Pétition – pour une piste cyclable compatible avec les parkings actuels sur l’Avenue de Tervueren

ANNEXE : propositions alternatives au projet de la ministre Van den Brandt

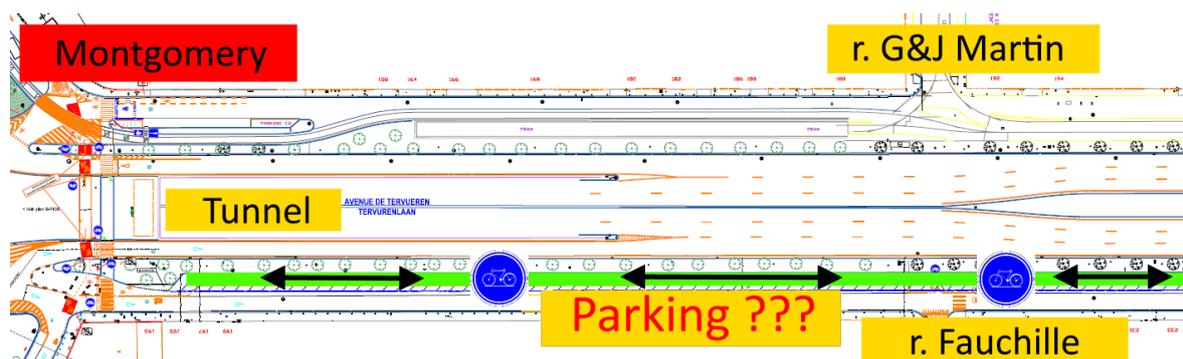
Nous, riverains, commerçants et usagers du quartier Montgomery, **avons été invités en pleine période de vacances**, à un « simulacre » de concertation, relatif à la construction d’une piste cyclable bidirectionnelle entre Montgomery et Léopold II¹. Le projet est **très défavorable au quartier**. Il s’agit de construire une piste cyclable entre les numéros 193 et 251 sur la voie latérale Sud, sur l’emplacement actuellement occupé **par 100 places de parking**. Lien des plans détaillés : <https://www.woluwe1150.be/services-communaux/mobilite/>). Les places actuelles en épi sont remplacées par du parking longitudinal, bien moins efficace, menant à la **perte de 50 places** :

- Le parking actuel est **proche de la saturation**, contrairement aux dires du cabinet ministériel. Il porte atteinte aux nombreux diplomates et médecins du quartier.
- Il **rate l’occasion de réduire la largeur** de l’avenue dédiée au trafic automobile de transit.
- Il touche gravement le **commerce de proximité** en cette période post-Covid 19.
- Il **n’atteint à aucun endroit le seuil de largeur de la norme RER vélo**. Pire, aucune largeur n’est prévue pour l’ouverture des portières de voiture, exposant les cyclistes à un danger évitable.

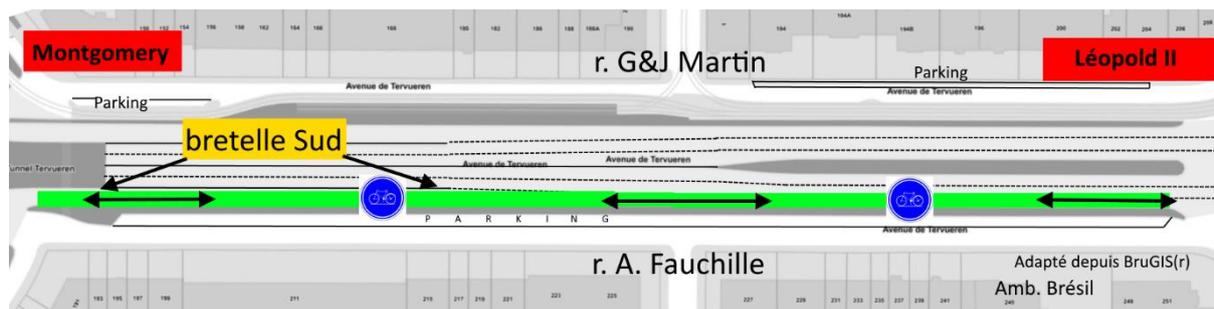
- L’option 1 met la piste bidirectionnelle à la place de la bande de droite vers Tervueren.
- L’option 2 prévoit 2 pistes monodirectionnelles, l’une sur la rue latérale vers Tervueren, l’autre à la place de la bande de droite vers le Centre.
- L’option 3 est proche de l’option 2, mais fait basculer les cyclistes roulant vers le Centre sur la latérale nord juste avant le rond-point, pour leur garantir une plus grande largeur de piste.

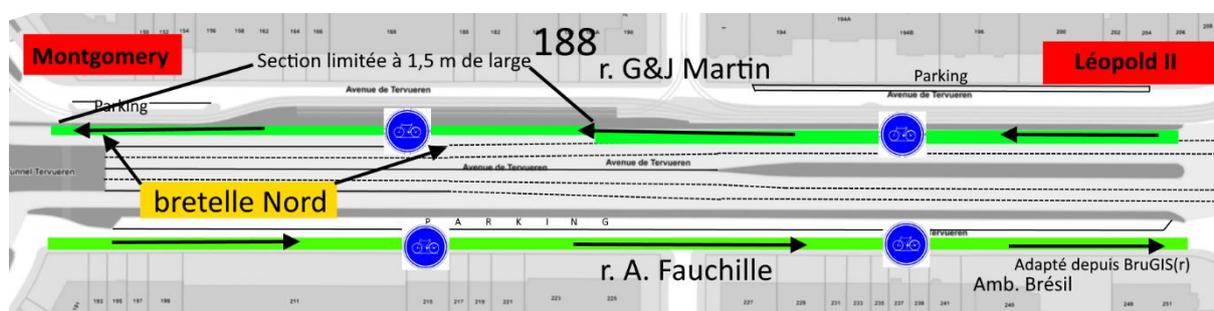
L'**option 2** consiste à placer une **monodirectionnelle dans chaque sens** : l'une sur la voie latérale Sud (actuellement, une voie de 4,7 m), l'autre sur la chaussée centrale Nord. Pour cette dernière, entre le n°188 et Montgomery, il faudrait réduire la largeur de la piste à 1,5 m environ sur une distance de 200 m, en raison de la largeur de la bretelle. La chaussée centrale nord passerait de 3 à 2 voies :
